Mission régionale d'autorité environnementale
Grand Est

**Avis délibéré sur le projet d'exploitation
du Parc éolien de Champéole
à Champfleury (10)
porté par la société PARC ÉOLIEN DE CHAMPÉOLE**

n°MRAe 2023APGE7

Nom du pétitionnaire	PARC ÉOLIEN DE CHAMPÉOLE
Commune	Champfleury
Département	Aube (10)
Objet de la demande	Demande d'autorisation environnementale de construire et d'exploiter un parc éolien de 6 aérogénérateurs et 2 postes de livraison.
Date de saisine de l'Autorité environnementale	02/12/2022

Figure 4 : Localisation du projet vis-à-vis des couloirs de migration des oiseaux (à gauche) comparée à l'occupation du secteur par les projets éoliens actuels (à droite)

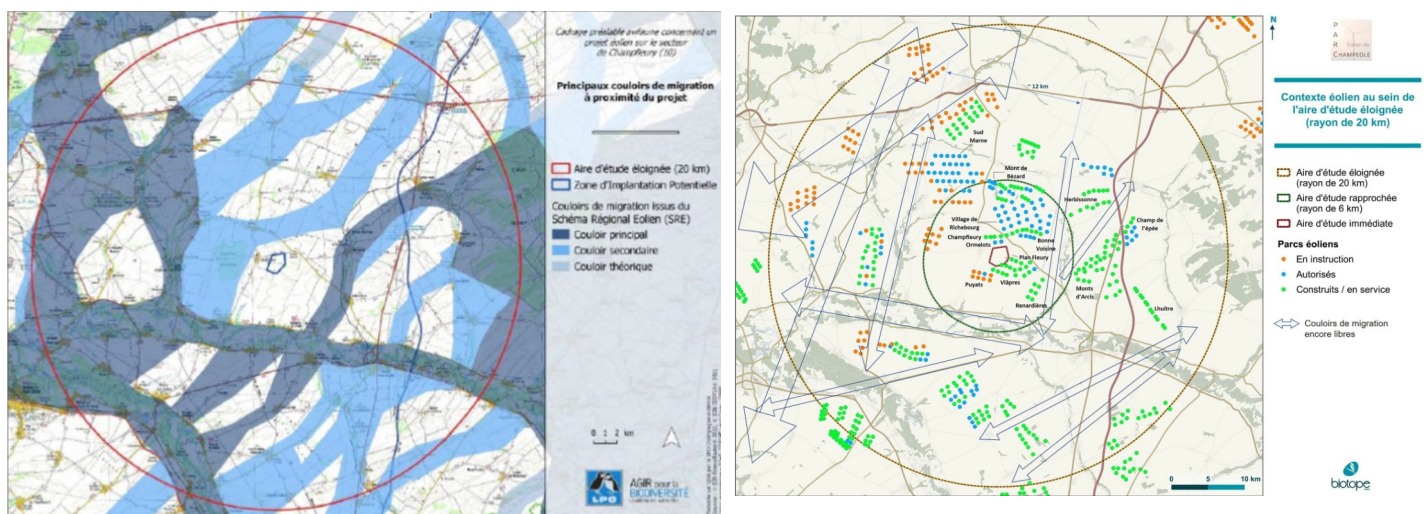
D'après le SRE Champagne-Ardenne, le site d'étude se trouve à proximité d'un couloir de migration secondaire et à moins de 5 km d'un couloir de migration principale (Cf. Figure 4, ci-dessous). Du fait de la proximité du projet avec un couloir de migration ainsi que la densité des parcs environnants, l'Ae s'interroge sur le risque de reconstitution des couloirs de migration liée à la densification des parcs. De plus, l'implantation du projet s'effectue au sein de la trouée comprise entre les blocs des parcs Champfleury/Ormelots et Viâpres/Plan Fleury, réduisant considérablement les espaces libres de circulation pour les oiseaux (Cf. Figure 4, ci-dessous).

Afin de conserver une trouée entre les différents parcs éoliens et limiter l'obstruction du dernier espace disponible pour la circulation des oiseaux, l'Ae recommande au pétitionnaire de retirer les 2 éoliennes E1 et E2, les plus proches du couloir secondaire situé juste au nord du projet.

Figure 5 : Diagramme d'encerclement de la commune de Champfleury

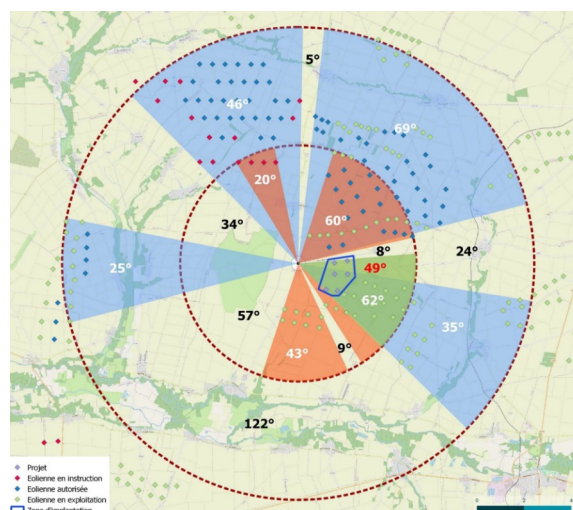
Une étude de la saturation visuelle a été menée sur les 8 communes les plus proches du projet. La commune de Champfleury est particulièrement impactée par le projet qui vient densifier une zone ayant déjà un impact cumulé fort. Le dossier indique que le projet accentue la saturation visuelle de 17°.

Par lecture graphique de la Figure 5 (ci-dessous), l'Ae constate que cette augmentation de la saturation visuelle est due à la l'implantation des éoliennes E1 et E2 qu'elle a recommandé de retirer (Cf. paragraphe « Proximité avec un couloir de migration » ci-avant).

Afin de maintenir un espace de respiration acceptable pour la commune de Champfleury, l'Ae recommande à nouveau au pétitionnaire de retirer les éoliennes E1 et E2 de son projet.
